**Avis de la mission régionale
d'autorité environnementale
Hauts-de-France
sur le projet d'entrepôt logistique Primelog
à Pecquencourt (59)**

Études d'impact et de dangers - octobre 2023

n°MRAe 2023-7502

Schéma de principe de gestion des eaux pluviales et d'extinction incendie (Source : étude d'impact, page 160)

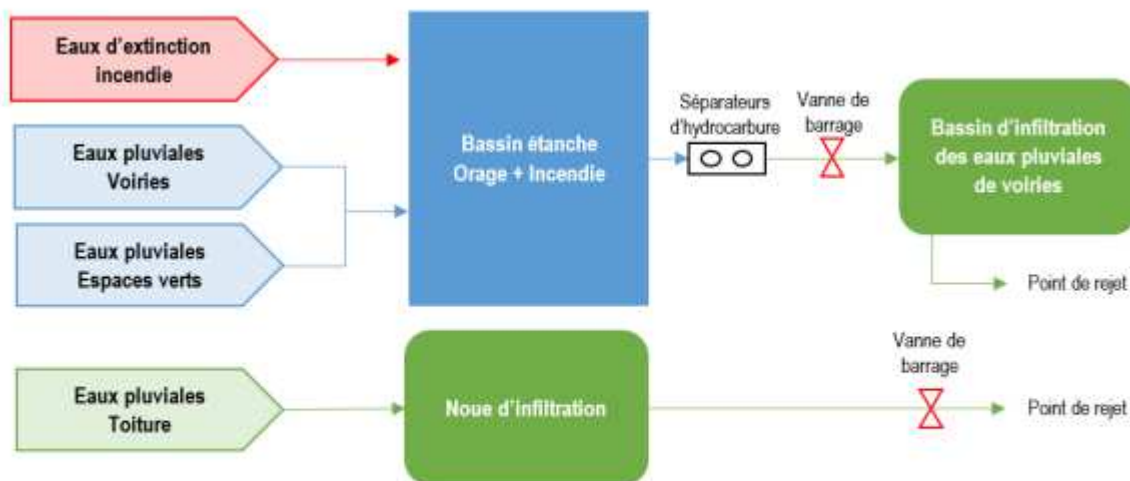
Les eaux d'extinction d'incendie suivront le même circuit que les eaux des voiries (schéma page 160 de l'étude d'impact, le volume est estimé à 3 151 m³ selon la page 170 de l'étude d'impact) et seront collectées dans le bassin étanche de 3 839 m³. Des vannes d'isolement (asservies à la détection incendie) sont prévues :

- avant le bassin d'infiltration pour les eaux d'extinction incendie ;
- après la noue d'infiltration (et non avant) pour les eaux pluviales de toiture.

L'étude d'impact mentionne page 171 que les eaux d'incendie (polluées) pourraient circuler par le réseau de collecte des eaux pluviales de toiture. En conséquence, ces eaux polluées pourraient s'infiltrer par la noue en l'état du positionnement de la vanne.

Le mémoire en réponse confirme le positionnement de la vanne d'isolement en aval de la noue d'infiltration, considérant qu'en cas d'effondrement de la toiture, les eaux d'extinction se dirigeront vers le réseau d'eaux pluviales de voiries soit le bassin de rétention étanche du site et qu'en conséquence, le risque de pollution des sols et de la nappe par infiltration via la noue est limité. En contradiction avec le mémoire en réponse, l'étude d'impact mise à jour maintient (page 171) qu'en cas d'effondrement de la toiture, les eaux d'incendie pourraient circuler par ce réseau [réseau pluvial de toitures]. Cependant, les eaux d'extinction pourraient lessiver les fumées, être polluées et récupérées via le réseau d'eaux pluviales de toiture en cas de ruine partielle de la toiture. Le positionnement de la vanne d'isolement en amont de la noue d'infiltration serait a priori une mesure qui garantirait un meilleur niveau de protection vis-à-vis du risque de pollution.

L'autorité environnementale recommande d'étudier la possibilité de positionner la vanne d'isolement avant la noue d'infiltration plutôt qu'après, retenant ainsi les eaux pluviales de toitures en cas d'incendie afin de réduire le risque d'arrivée d'eaux polluées dans la noue d'infiltration.
